福島第一原子力発電所 特定原子力施設に係る実施計画変更比較表（第Ⅱ章 2.11 使用済燃料プールからの燃料取り出し設備）

変 更 前	変 更 後	変 更 理 由
<p>2.11 使用済燃料プールからの燃料取り出し設備</p> <p>2.11.1 基本設計</p> <p>(中略)</p> <p>2.11.1.5 主要な機器</p> <p>(中略)</p> <p>(3) 燃料取り出し用カバー</p> <p>燃料取り出し用カバーは、2号機を除き使用済燃料プールを覆う構造としており、必要により、燃料取扱機支持用架構及びクレーン支持用架構を有する。</p> <p>なお、2号機については、燃料取扱機支持用架構及びクレーン支持用架構を有する燃料取り出し用構台を新設し、既存の原子炉建屋に新たに設ける開口部から、燃料取扱設備を出し入れする構造とする。</p> <p>また、燃料取り出し用カバーは換気設備及びフィルタユニットを有する。</p> <p>なお、換気設備の運転状態やフィルタユニット出入口で監視する放射性物質濃度等の監視状態は現場制御盤及び免震重要棟集中監視室に表示され、異常時は警報を発するなどの管理を行う。</p> <p>2.11.1.6 自然災害対策等</p> <p>(中略)</p> <p>(4)火災</p> <p>燃料取り出し用カバー及び燃料取り出し用カバー内の主要構成機器は不燃性のものを使用し、電源盤については不燃性又は難燃性、ケーブルについては難燃性のものを可能な限り使用し、火災が発生することを防止する。火災の発生が考えられる箇所について、火災の早期検知に努めるとともに、消火器を設置することで初期消火活動を可能にし、火災により安全性を損なうことのないようにする。</p> <p>(5)環境条件</p> <p>燃料取扱設備については、燃料取り出し用カバーに換気設備を設け、排気はフィルタユニットを通じて大気へ放出することとしている。</p> <p>燃料取り出し用カバーの外部にさらされている鉄骨部は、劣化防止を目的に、塗装を施す。</p> <p>(中略)</p>	<p>2.11 使用済燃料プールからの燃料取り出し設備</p> <p>2.11.1 基本設計</p> <p>(中略)</p> <p>2.11.1.5 主要な機器</p> <p>(中略)</p> <p>(3) 燃料取り出し用カバー</p> <p>燃料取り出し用カバーは、2号機を除き使用済燃料プールを覆う構造としており、必要により、燃料取扱機支持用架構及びクレーン支持用架構を有する。</p> <p>なお、2号機については、燃料取扱機支持用架構及びクレーン支持用架構を有する燃料取り出し用構台を新設し、既存の原子炉建屋に新たに設ける開口部から、燃料取扱設備を出し入れする構造とする。</p> <p>また、燃料取り出し用

図4-5 原子炉建屋オペレーティングフロア及び燃料取り出し用構台換気設備電源系統図

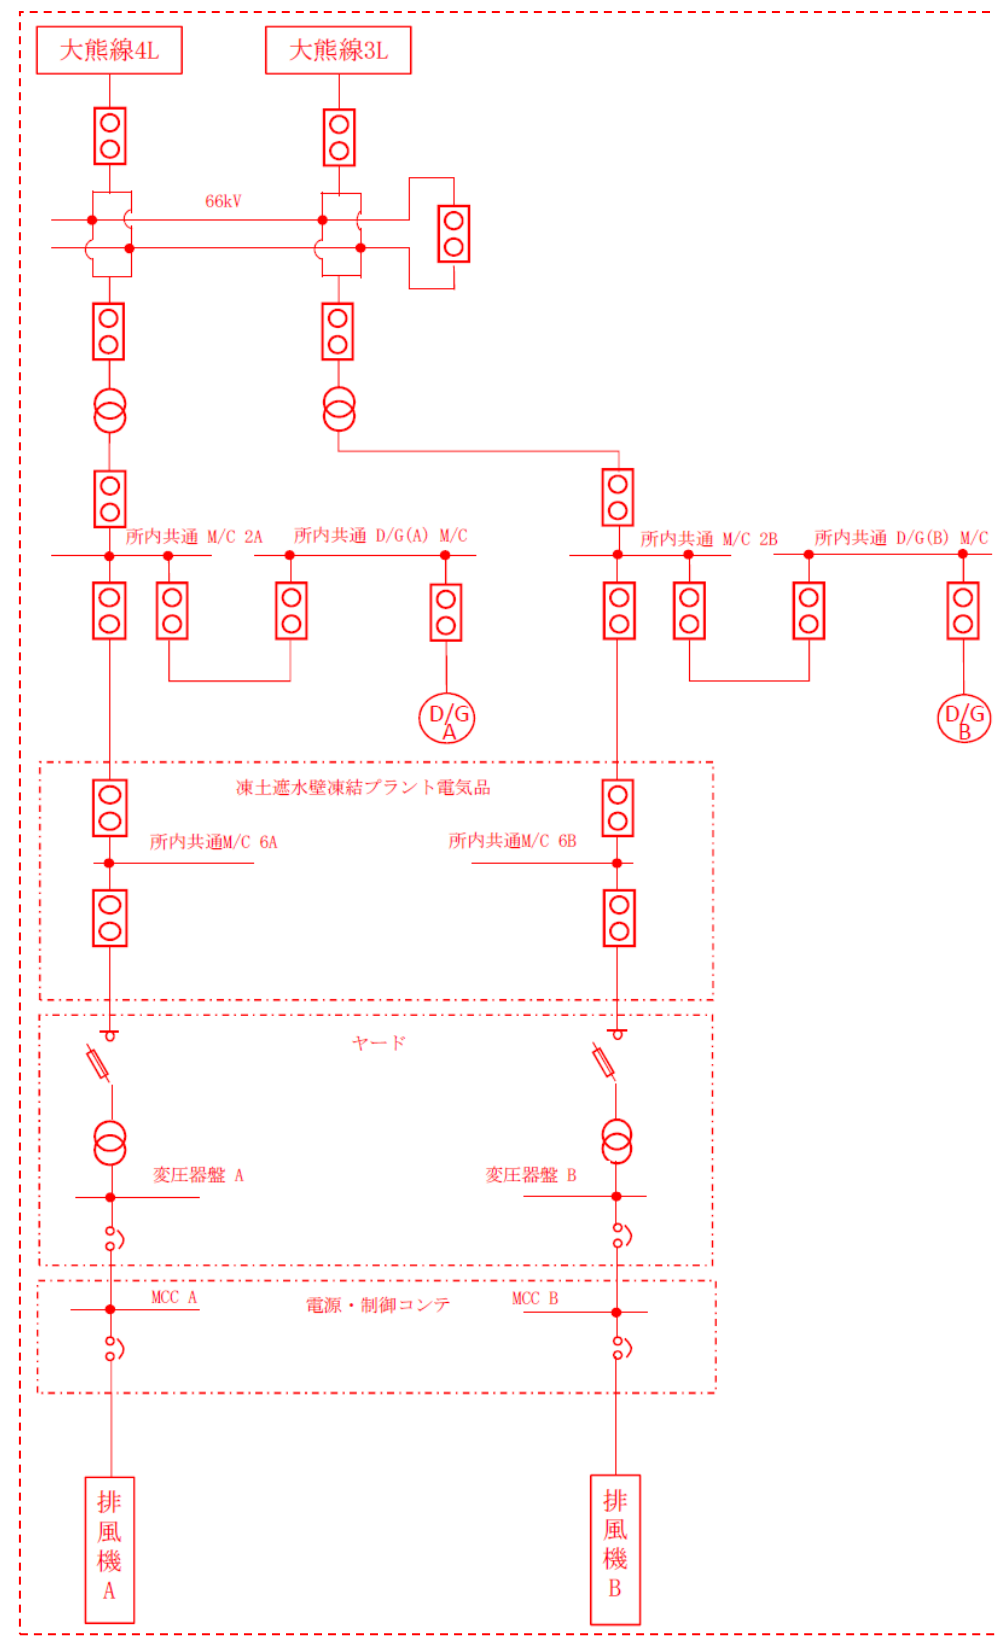
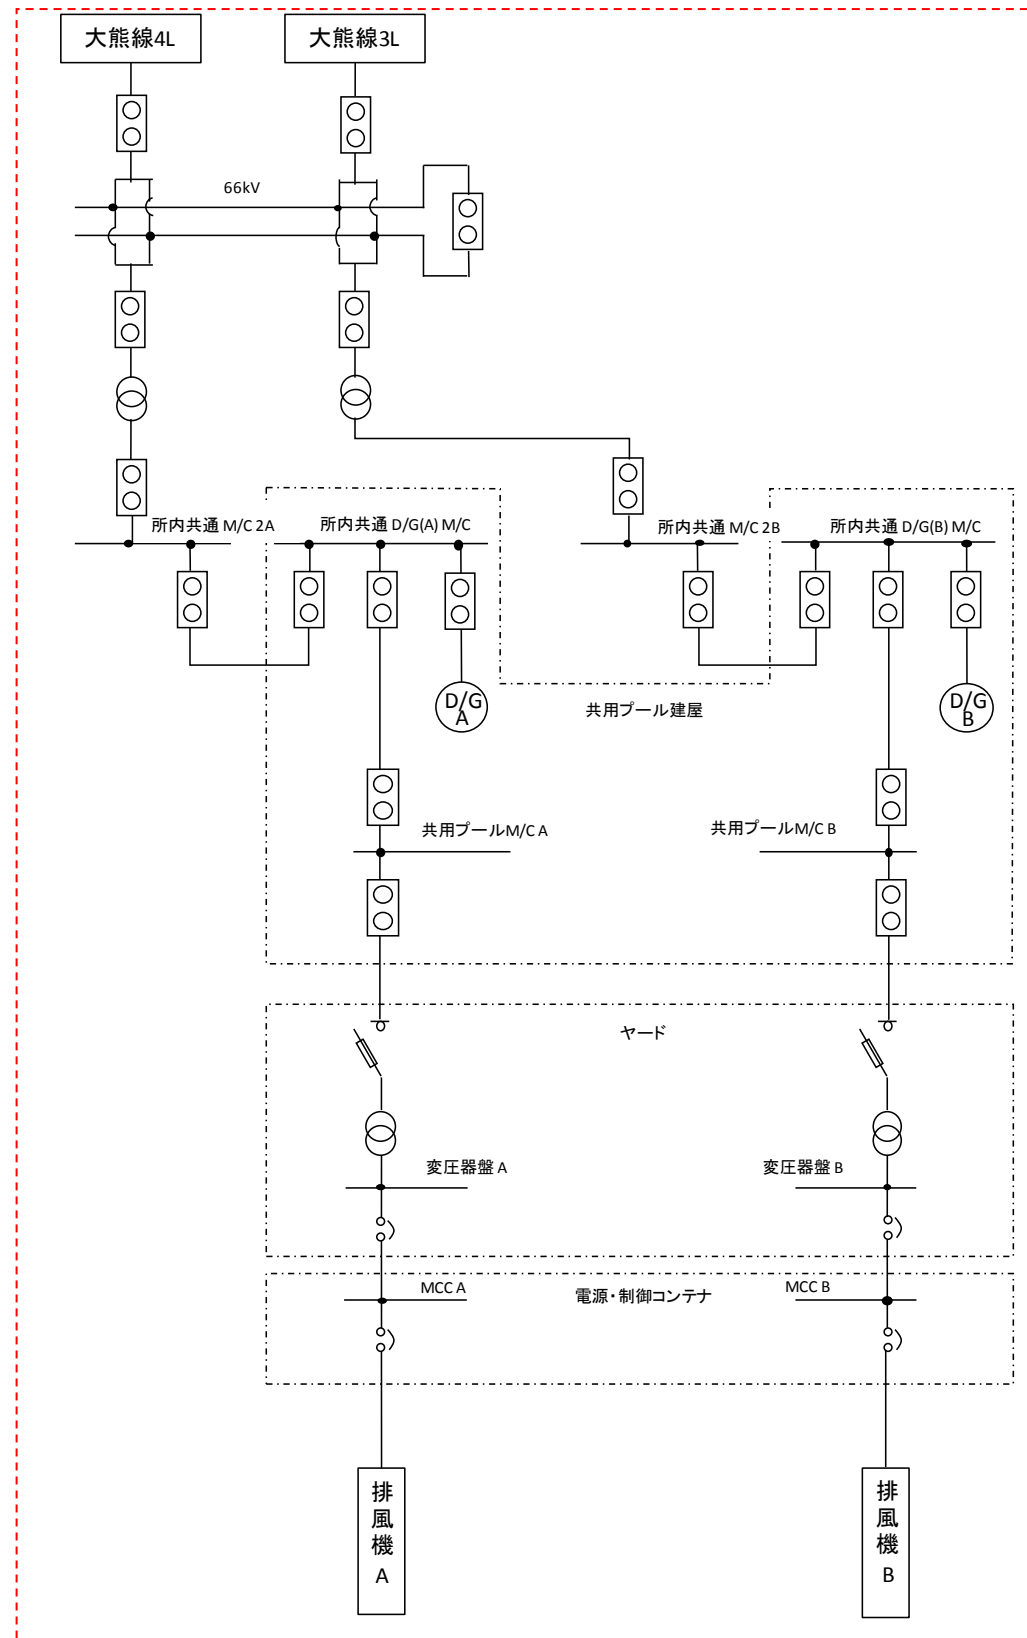
記載の適正化

図 5-1 大型カバー概略図

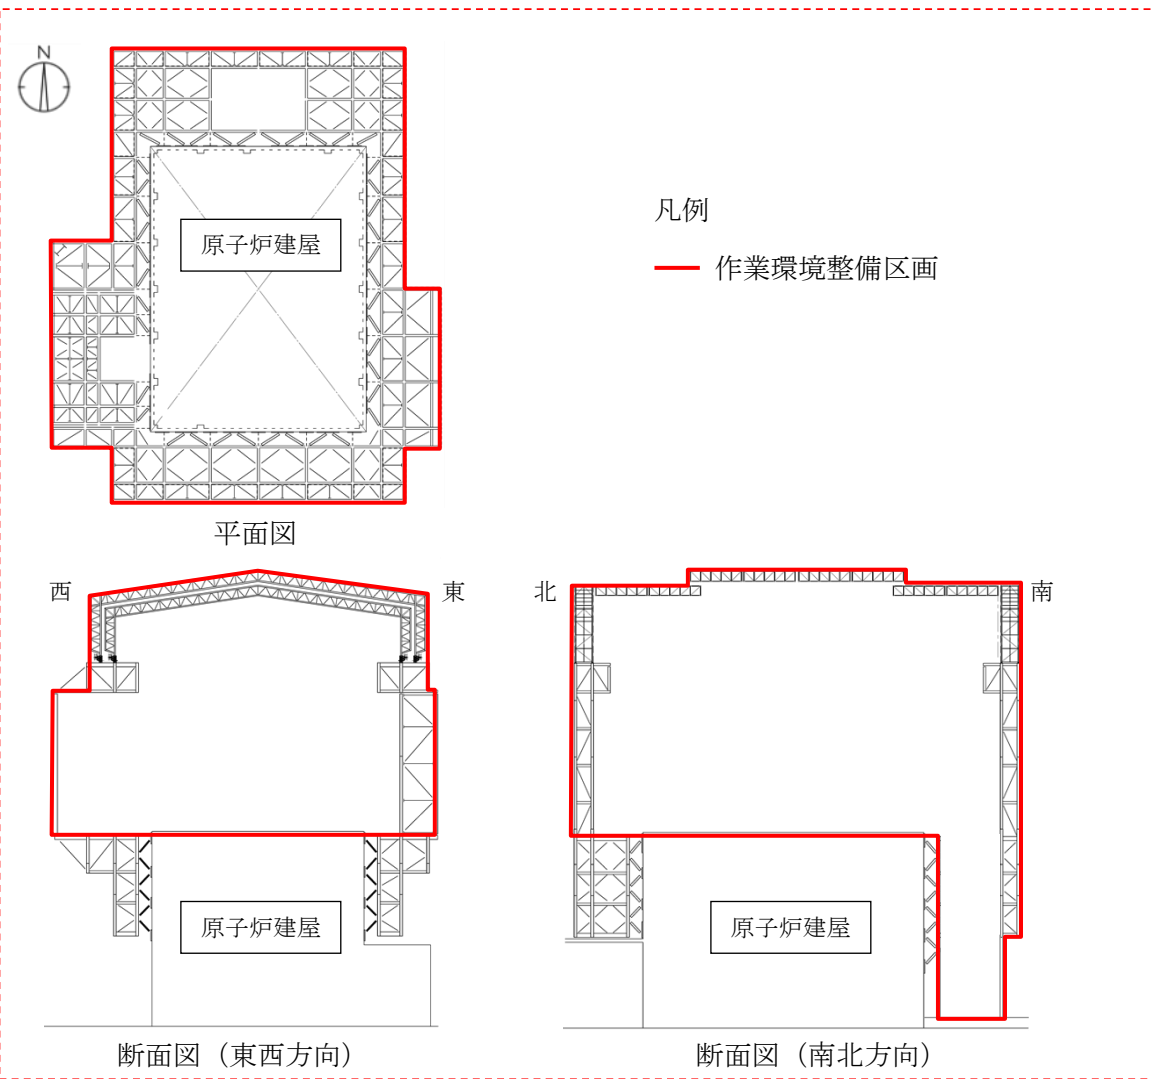
1号機大型カバー換気設備設置に伴い追記

- ・作業環境整備区画を構成・支持する架構及び附属設備を指す。
- ・大型カバーのうち、作業環境整備区画は外装材等により区画し、換気対象範囲とする。

図 5-4 大型カバー換気設備系統図

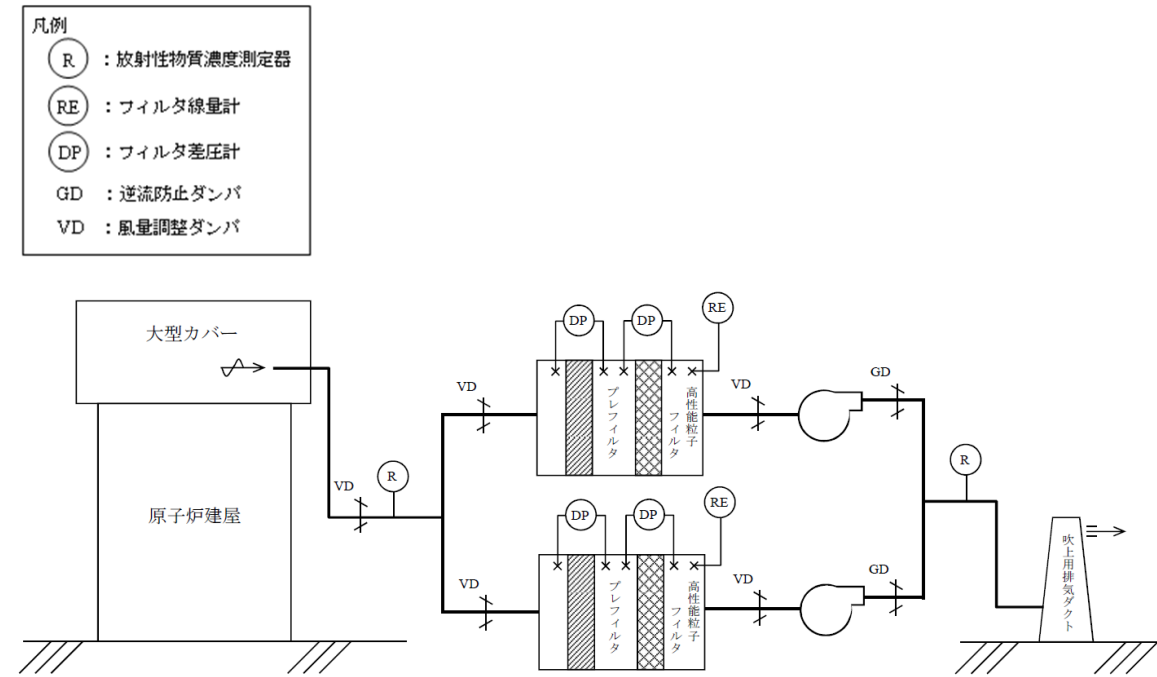
1号機大型カバー換気設備設置に伴い追記

図 5-5 大型カバー換気設備電源系統図

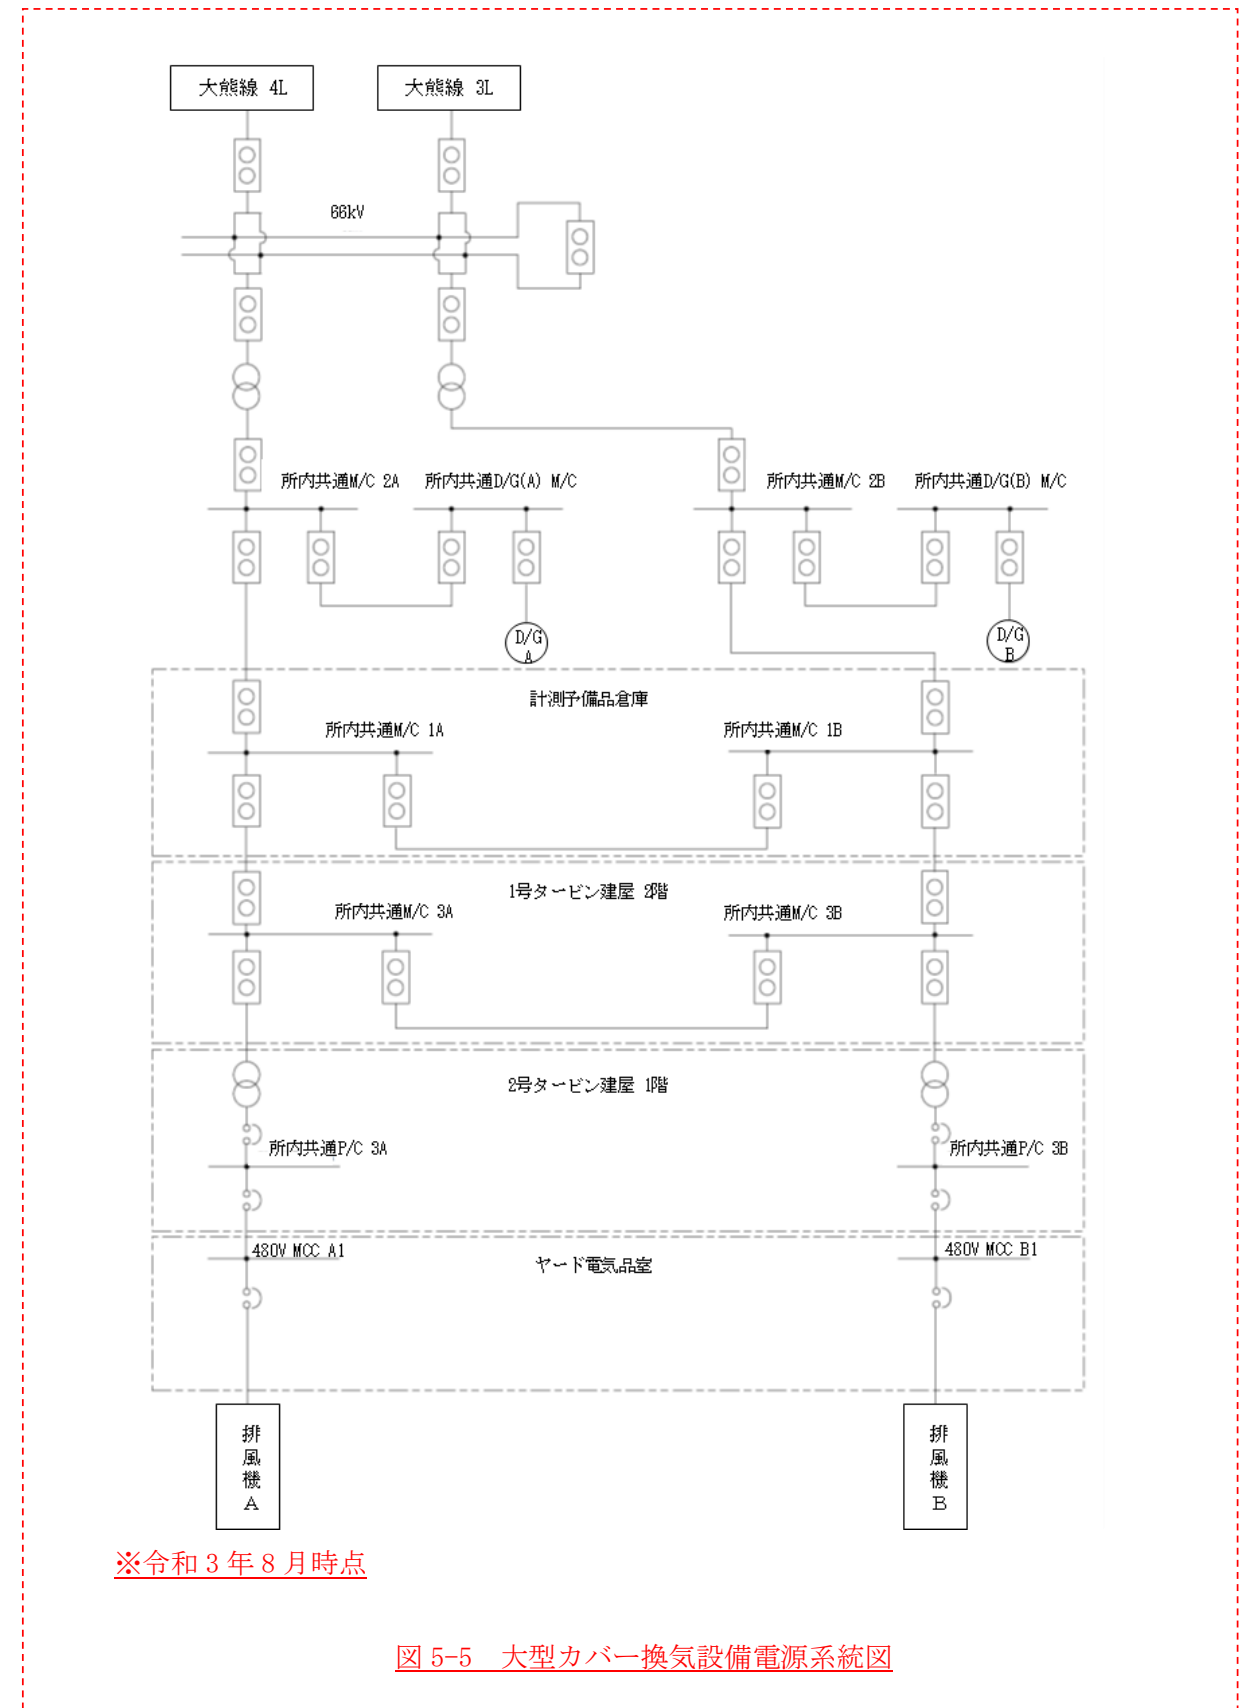
変更前	変更後	変更理由
<p>(現行記載なし)</p>	<p><u>5 1号機放射性物質の飛散・拡散を防止するための機能について</u></p> <p><u>5.1 大型カバーについて</u></p> <p><u>5.1.1 概要</u></p> <p><u>大型カバーは、作業に支障が生じることのないよう作業に必要な範囲をカバーし、風雨を遮る構造とする。また、オペレーティングフロア上にあるガレキ撤去時の放射性物質の舞い上がりによる大気放出を抑制するため、大型カバーは隙間を低減した構造とするとともに、換気設備を設け、排気はフィルタユニットを通じて大気へ放出する。また、現在、発電所敷地内でよう素 (I-131) は検出されていないことから、フィルタユニットは、発電所敷地内等で検出されているセシウム (Cs-134, 137) の大気への放出が低減できる設計とする。</u></p> <p><u>5.1.2 大型カバー</u></p> <p><u>大型カバーの大きさは、約 66m (南北) × 約 56m (東西) × 約 68m (地上高) である。主体構造は鉄骨造であり、作業エリアの壁面及び屋根面は風雨を遮る外装材で覆う計画である。屋根面及び壁面上部には勾配を設けて、雨水の浸入を防止する構造とする。(図 5-1 大型カバー概略図参照)</u></p> <p><u>5.1.3 換気設備</u></p> <p><u>5.1.3.1 系統構成</u></p> <p><u>換気設備は、大型カバー内の気体を吸引し、排気ダクトを経由して大型カバーの外部に設置した排気フィルタユニットへ導く。排気フィルタユニットは、プレフィルタ、高性能粒子フィルタ等で構成され、各フィルタで放射性物質を捕集した後の気体を吹上用排気ダクトから大気へ放出する。</u></p> <p><u>排気フィルタユニットは、換気風量約 30,000m³/h のユニットを 2 系列 (うち 1 系列は予備) 設置し、約 30,000m³/h の換気風量で運転する。</u></p> <p><u>また、大型カバー内の放射性物質や吹上用排気ダクトから大気へ放出される放射性物質の濃度を測定するため、放射性物質濃度測定器を排気フィルタユニットの出入口に設置する。(図 5-2 大型カバー換気設備概略構成図、図 5-3 大型カバー換気設備配置図、図 5-4 大型カバー換気設備系統図参照)</u></p> <p><u>大型カバー換気設備の電源は、異なる系統の所内高圧母線から受電可能な構成とする。(図 5-5 大型カバー換気設備電源系統図参照)</u></p>	<p>1号機大型カバー換気設備設置に伴い追記</p>

1号機大型カバー換気設備設置に伴い追記

図-1 大型カバー換気設備系統図 (添付3-1 図5-4再掲)

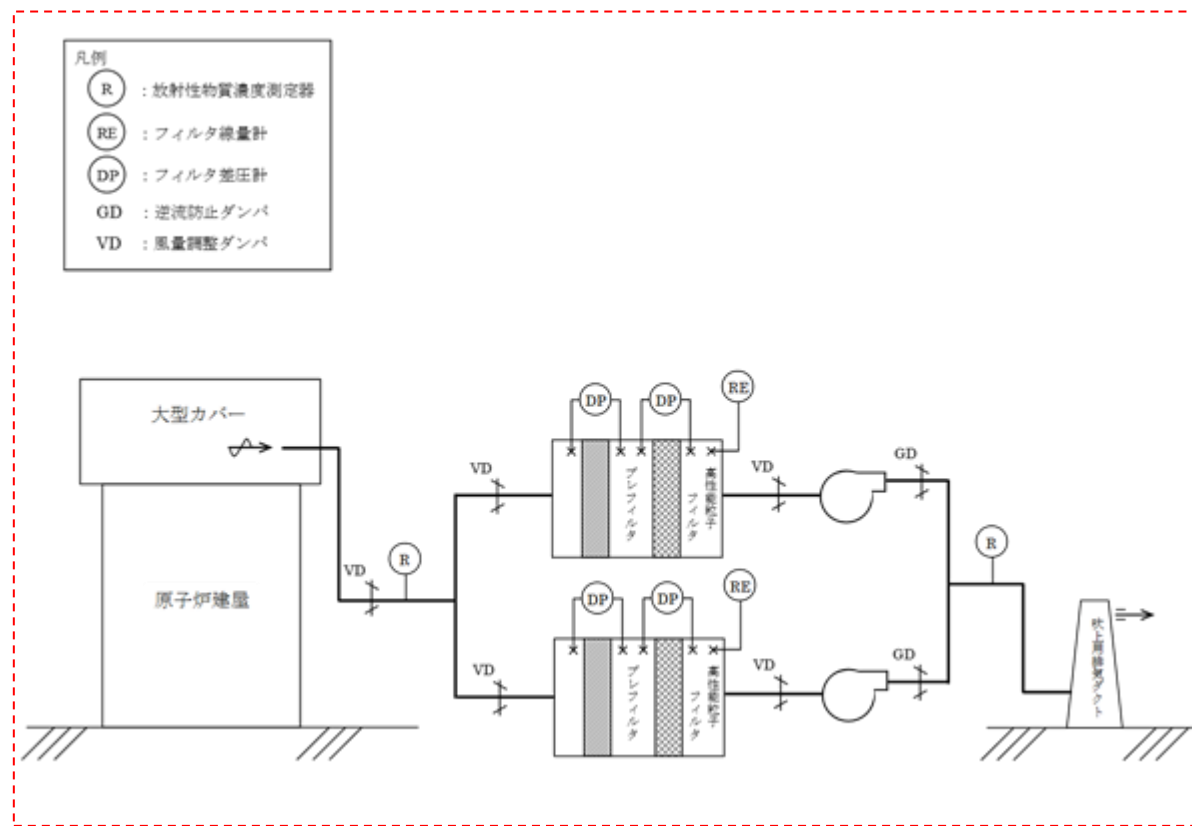
<table><tr> <th data-bbox="1302 627 1439 695">確認事項</th> <th data-bbox="1439 627 1576 695">確認項目</th> <th data-bbox="1576 627 2086 695">確認内容</th> <th data-bbox="2086 627 2418 695">判定基準</th> <th data-bbox="2418 627 2504 695">検査場所</th> </tr><tr> <td data-bbox="1576 751 2086 825"><u>据付確認</u></td> <td data-bbox="2086 751 2418 825"><u>系統構成を確認する。</u></td> <td data-bbox="2418 751 2504 825"><u>系統構成が図-1の通りであること。</u></td> </tr></table>

1号機大型カバー換気設備設置に伴い追記

図-3 排気フィルタユニット 外形図

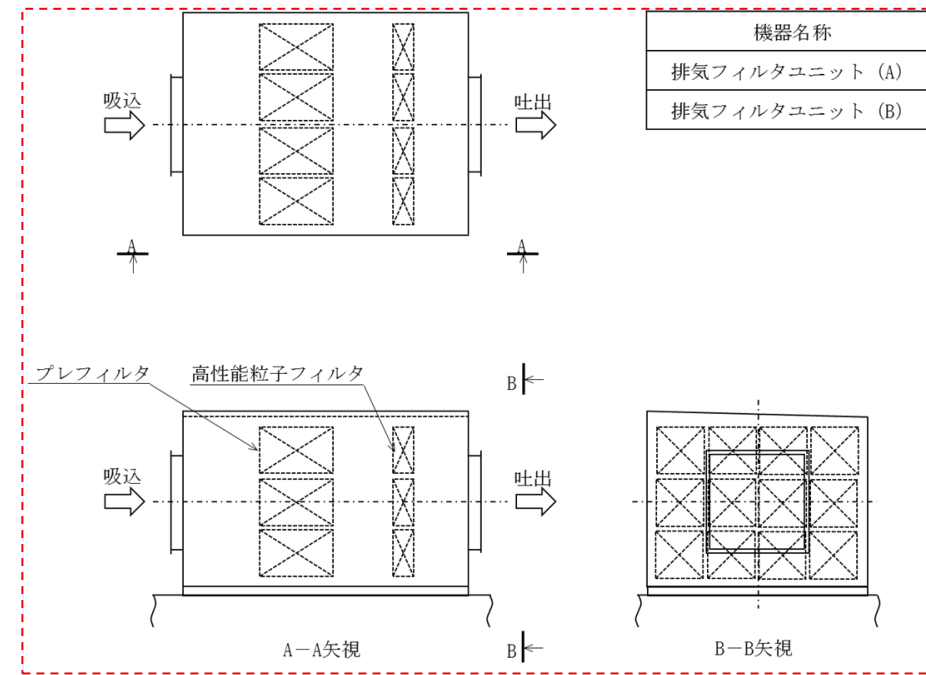
1号機大型カバー換気設備設置に伴い追記

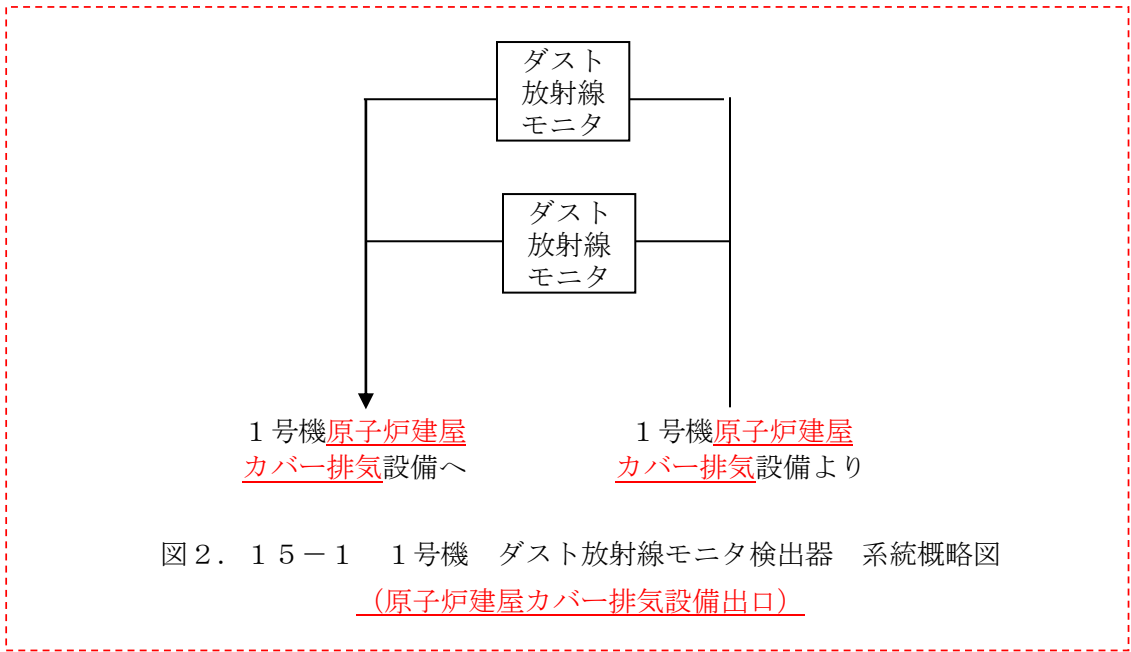
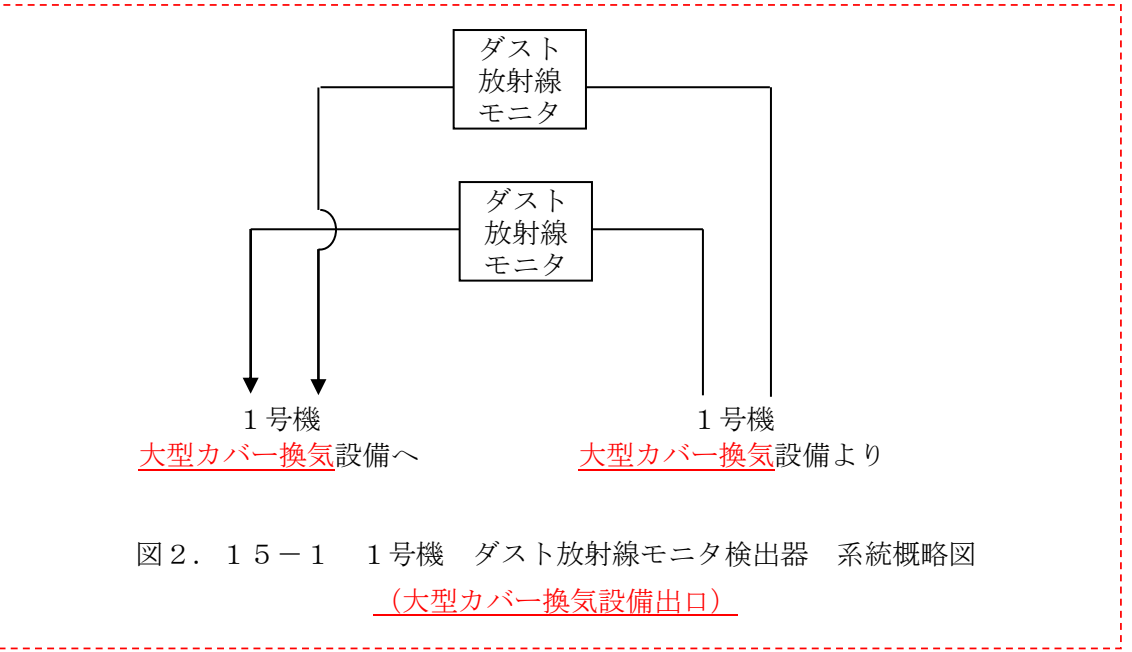
変更前	変更後	変更理由
<p style="text-align: right;">添付資料-1</p> <p style="text-align: center;">ダスト放射線モニタ系統概略図</p>  <p style="text-align: center;">図2. 15-1 1号機 ダスト放射線モニタ検出器 系統概略図 (原子炉建屋カバー排気設備出口)</p> <p>(以下省略)</p>	<p style="text-align: right;">添付資料-1</p> <p style="text-align: center;">ダスト放射線モニタ系統概略図</p>  <p style="text-align: center;">図2. 15-1 1号機 ダスト放射線モニタ検出器 系統概略図 (大型カバー換気設備出口)</p> <p>(以下省略)</p>	<p>1号機原子炉建屋カバー排気設備停止及び1号機大型カバー換気設備設置に伴い変更</p>
